PARC ÉOLIEN MONT SAINTE-MARGUERITE

Volume 5 – Rapport complémentaire

Numéro de dossier : 3211-12-212

Cette section présente les réponses de l'initiateur aux questions et commentaires de la Direction de l'évaluation environnementale des projets terrestres du MDDELCC (Dossier 3211-12-212) daté du 30 avril 2015.

CARTE 2-A : MODIFICATIONS APPORTÉES AU PROJET PAR RAPPORT AU VOLUME 3 DE L'ÉTUDE D'IMPACT

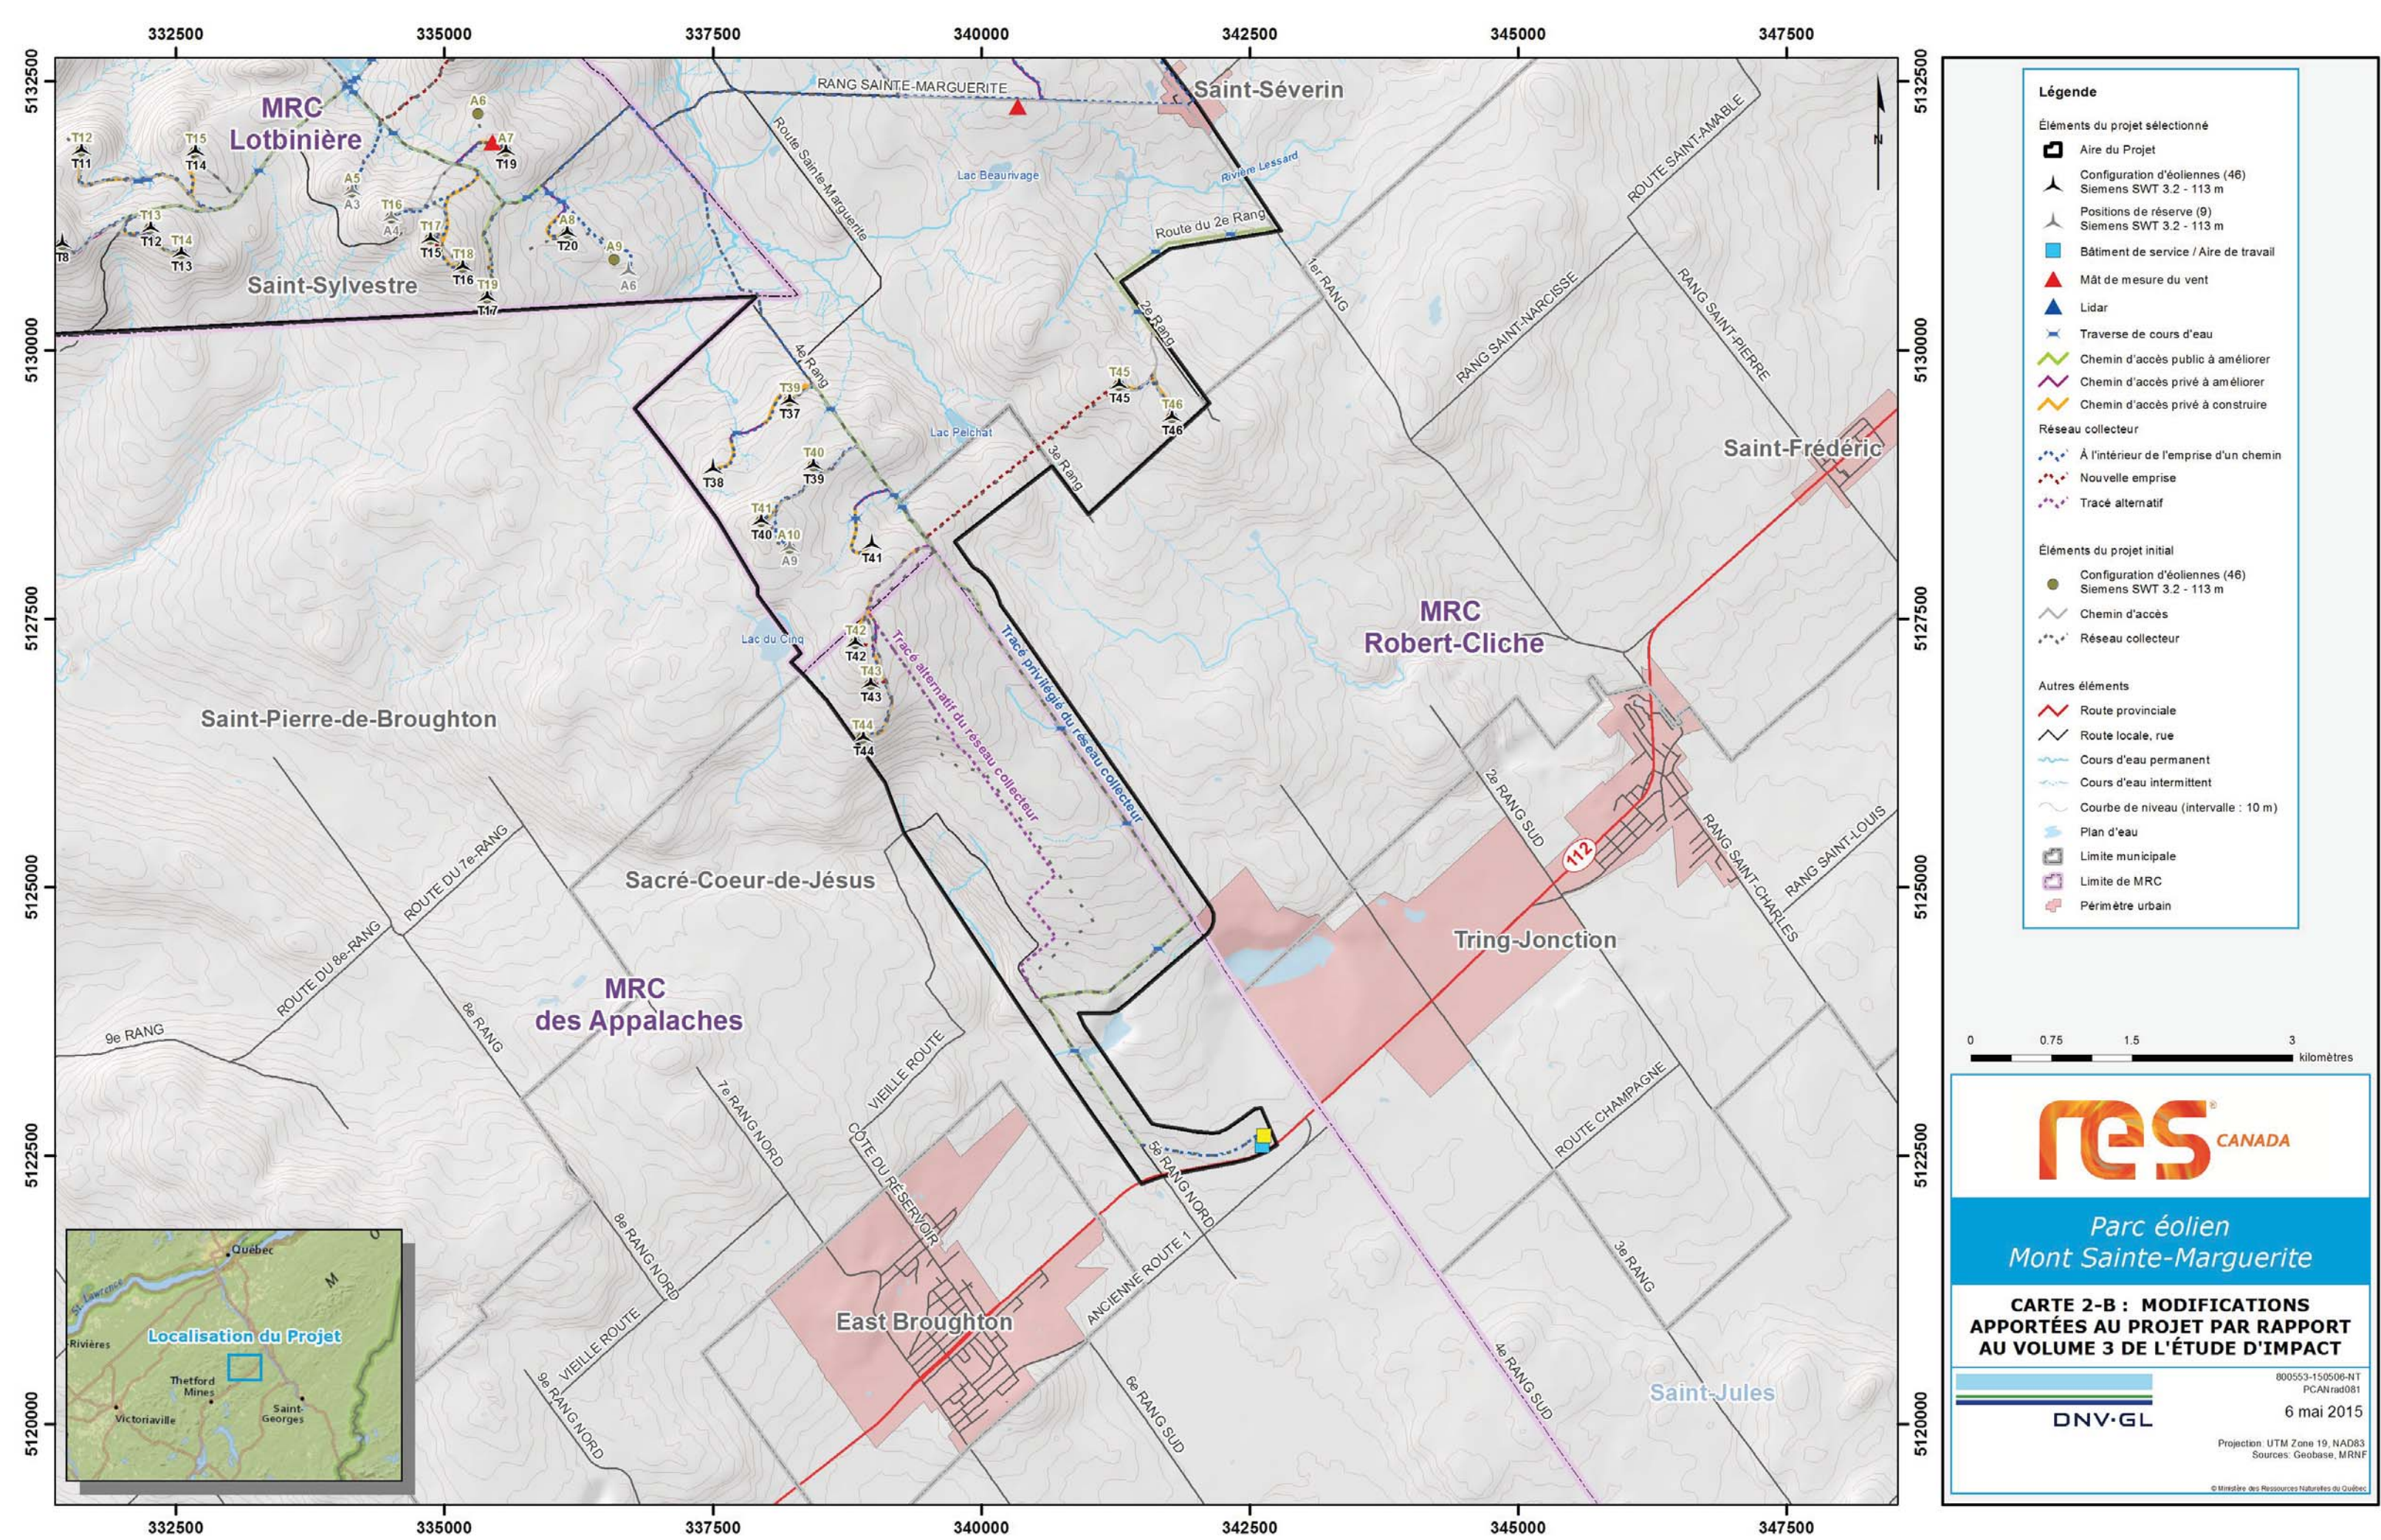
Les tableaux suivants donnent un sommaire des changements apportés au Projet. Le Tableau 1 présente les justificatifs des changements aux positions d'éoliennes et le Tableau 2 présente un sommaire en chiffres des différences entre les variantes présentées dans l'ÉIE. De plus, les cartes 2-A et 2-B ont été modifiées afin de mieux comprendre les modifications au Projet.

D'ailleurs, le tableau 1 du volume 5 a été préparé afin de présenter les modifications apportées à la configuration par rapport au volume 3. Il présente les raisons expliquant chacun des déplacements.
